N/Réf. : **FRT10003_721_PUN** **FOREST. Chaussée de Bruxelles, 26. Eglise Saint-Denis**
Gest. : **GM** (= classé pour totalité)
V/Réf. : **2322-0001/20/2023-579PU** **PERMIS UNIQUE : Restaurer l'église Saint-Denis (voir aussi avis du**
Corr: **Amandine Even** **9/11/2022)**
NOVA : **07/PFU/1926931** **Demande de BUP – DPC du 05/02/2024**

Avis conforme de la CRMS

Photomontages des 2 scenario (à gauche le scénario 1 – à droite le scénario 2 – documents extraits du dossier de demande

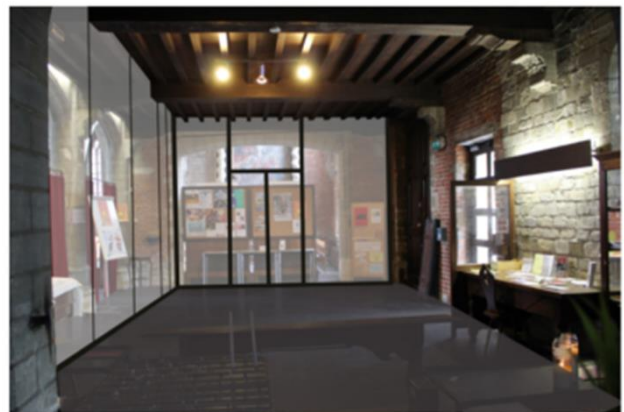
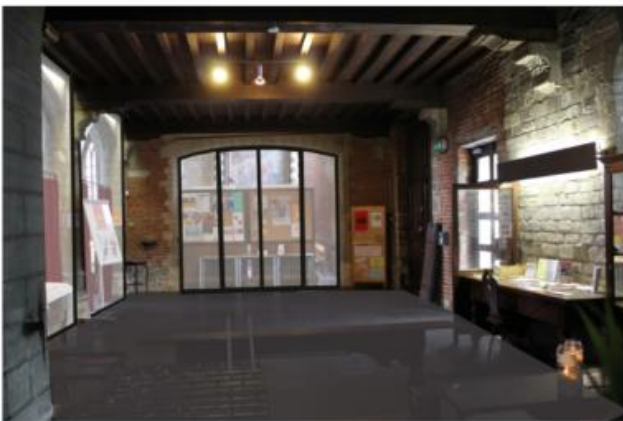
Trois grands cadres fixes avec vitrage feuilleté sont placés devant les arcs donnant sur la nef principale et un grand cadre, subdivisé en 4 parties (2 parties fixes et deux ouvrants), est placé dans l'ébrasement de l'arc donnant sur la chapelle Saint-Joseph. Les cadres sont constitués de profilés métalliques minces de teinte noire, fixés en pied et tête de maçonneries. Les parois sont situées côté narthex afin de limiter l'impact visuel. Le dossier précise par ailleurs qu'il n'est pas possible de placer le vitrage dans l'ébrasement des colonnes (côté nef), comme préconisé par le CRMS, car d'une part les profils des arcs se terminent en « pointe » et d'autre part un hors équerre a été constaté.

Côté nef, un grand cadre fixe est posé en retrait de la colonnade (distance de 50cm), et subdivisé en 6 vitrages. Côté chapelle Saint-Joseph, un grand cadre fixe est positionné en retrait (+/- 10cm), du sol au plafond, subdivisé en 3 travées, avec une double-porte d'accès en partie centrale désaxée et imposte vitrée. Cette proposition de « box in the box » nécessite l'intégration d'une nouvelle structure métallique pour fixer la partie haute de la cloison. Cette nouvelle structure, constituée de poutrelles métalliques de type HEA, devrait être positionnée au-dessus du plancher du niveau +1. Des découpes spécifiques devraient être réalisées dans les vitrages et profilés métalliques au droit des raccords avec les poutres et des gîtes en bois existantes (structure portante du plancher en bois).

La CRMS opte pour le scénario 1 qui est le plus adapté à l'architecture du lieu et le moins impactant sur le plan visuel. Les détails d'exécution doivent préalablement être soumis à l'approbation de la DPC. La teinte des nouveaux châssis sera déterminée de commun accord avec la DPC sur base d'échantillons à évaluer in situ.

Schéma du placement et fonctionnement des déstratificateurs - extr. du dossier de demande

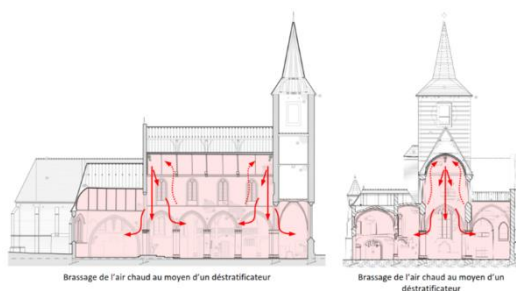
Afin d'améliorer les problématiques liées au chauffage, à savoir l'accumulation de chaleur dans le haut de la nef principale et l'utilisation d'un aérotherme bruyant et volumineux, une étude a été réalisée et jointe au dossier de demande de permis. Différents scénarios ont été analysés en vue d'améliorer le confort thermique, réduire la consommation de chauffage et minimiser la problématique de stratification de l'air. En conclusion de l'étude, il est proposé de repousser la chaleur accumulée en haut vers le bas, soit en ajoutant des dispositifs ponctuels qui peuvent rediffuser la chaleur vers le bas (= déstratificateurs), soit en intégrant des gaines de pulsion d'air chaud dans l'église. Cette seconde possibilité est plus contraignante en termes d'impact sur le bâtiment classé (gainés aux dimensions non négligeables, encombrement, ampleur des travaux, visibilité des équipements...). Les déstratificateurs constituent en revanche un dispositif ponctuel (2 appareils placés de part et d'autre de la nef avec une simple alimentation électrique). Le projet opte pour la solution de placer un nouvel aérotherme, moins volumineux (ce qui permet d'avoir l'espace suffisant pour ajouter un silencieux dans le local technique existant), ainsi que deux déstratificateurs qui seront teintés afin de limiter leur impact visuel. Ce système permettra de diminuer le bruit de fonctionnement du chauffage et de diminuer la consommation de chauffage d'environ 30%.

La CRMS accepte le placement de deux déstratificateurs aux endroits proposés à condition de :

- soumettre à la DPC des essais d'intégration in situ (dimensions, teinte, positionnement...);
- de démontrer que la mise en place des déstratificateurs (et des autres interventions prévues pour améliorer le système de chauffage) n'impactera pas le climat intérieur de l'église au point de compromettre la bonne conservation des œuvres d'arts dans l'église.
